VOLVO

VERKSTADS- MEDDELANDE

| BETR. | PRODUKT |
|------------------------|-------------|
| INSTRUMENT- BRÄDA | P |

Täckplåt för instrumentbräda.

Bild 1 Instrumentbräda med täckplåt

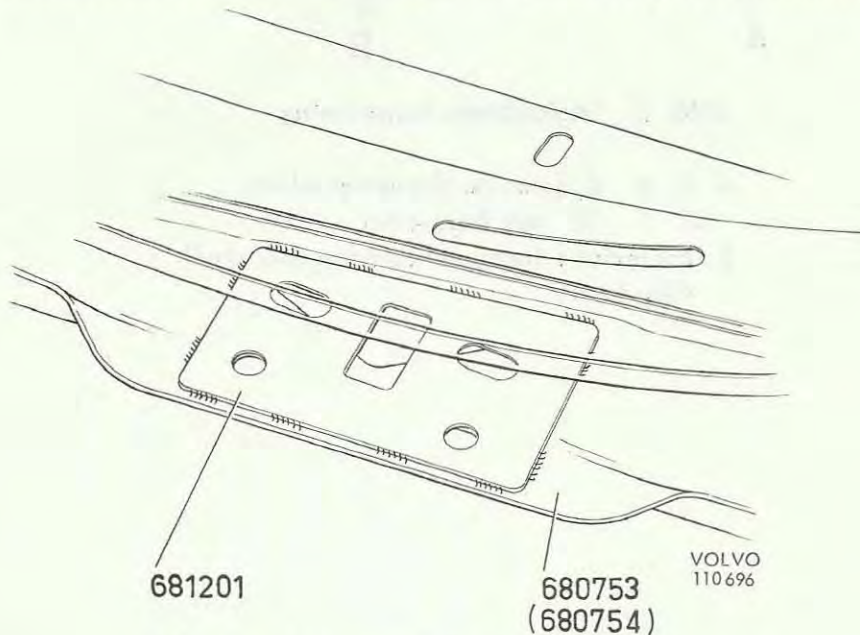
Då endast senare utförande av instrumentbräda, 680753, 680754, för 140-serien kommer att lagerföras har en täckplåt, 681201, framtagits för att möjliggöra sammanbyggnad av instrumentbräda av senare utförande och pedalkåpa av tidigare utförande.

Täckplåten monteras enligt bilderna 1 och 2. Plåten fästes vid instrumentbrädan med antingen 8 st 6,3 mm punktsvetsar eller med 12 st fogsvetsar enligt bild 2. Överflödigt material i instrumentbrädan filas bort enligt bild 2. Eventuellt kan en smal spalt uppstå vid basen i det triangulära hålet i instrumentbrädan. Detta har ingen praktisk betydelse utan innebär endast att två fogsvetsar, C bild 2, måste slopas.
